Analyse de l'accident mortel de voyageur d'un tramway du réseau de Nice, survenu le 11 avril 2015

Robin Foot. Analyse de l'accident mortel de voyageur d'un tramway du réseau de Nice, survenu le 11 avril 2015. [Rapport Technique] LATTTS - ENPC. 2023. hal-01832722

Analyse de l'accident mortel de voyageur d'un tramway du réseau de Nice, survenu le 11 avril 2015

Photo d'écran de la caméra M1 de la rame 1023 prise le 01/10/2017.

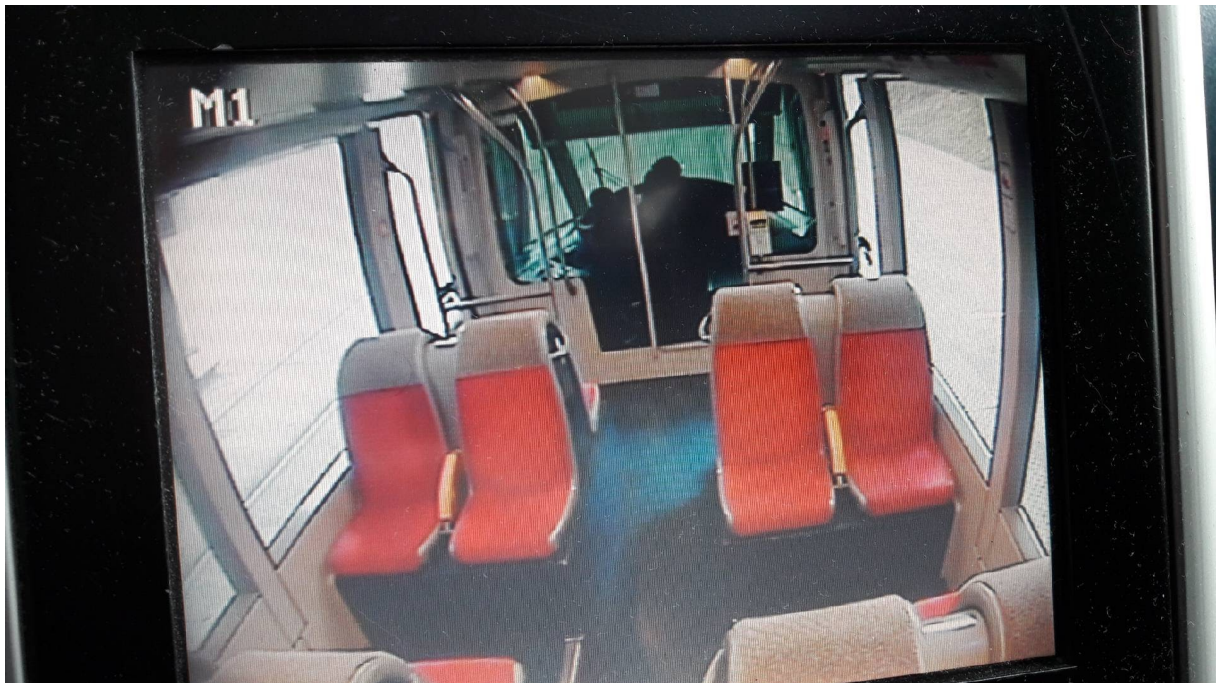
Une photo d'écran d'une image de la vidéo intérieure prise par la caméra M1 de la rame 1023 le 1^{er} octobre 2017 (cf. ci-dessus) permet de se rendre compte que l'expression « *on distingue un véhicule* » manifeste que cette vue de la voiture impliquée dans l'accident ne permet pas de la voir précisément mais seulement de la distinguer.

Les photos présentées ont été prises pendant la reconstitution (31-54/314) et sont, quant à elles, parfaitement nettes. La mobilisation des images de la caméra M1 pour positionner la voiture de police peut faire douter qu'elle soit « *positionnée à l'emplacement exact où se trouvait un véhicule équivalent* » (p. 19/314). Le fait que le conducteur présent lors de cette reconstitution « *n'a pas formulé d'observation sur le positionnement du véhicule en stationnement à cheval sur le trottoir et le "bateau" d'entrée du garage de l'immeuble n°10 de la rue Albert Voisin* » (p. 19/314) ne signifie pas, compte tenu de la dissymétrie des personnes en présence, 10 personnes représentant l'autorité *versus* un conducteur dont l'action est évaluée dans une procédure judiciaire, qu'il aurait positionné la voiture de la même façon.

L'incertitude quant au nombre de personnes qui sortent de la voiture confirme l'imprécision des images qui ont servi à cette reconstitution.

Cette incertitude est d'autant plus grande que les images de M1 où on distingue la voiture ont, apparemment, été prises au moment où la rame est immobilisée si on en croit le rapport accident grave fait par RLA (p. 110/314).
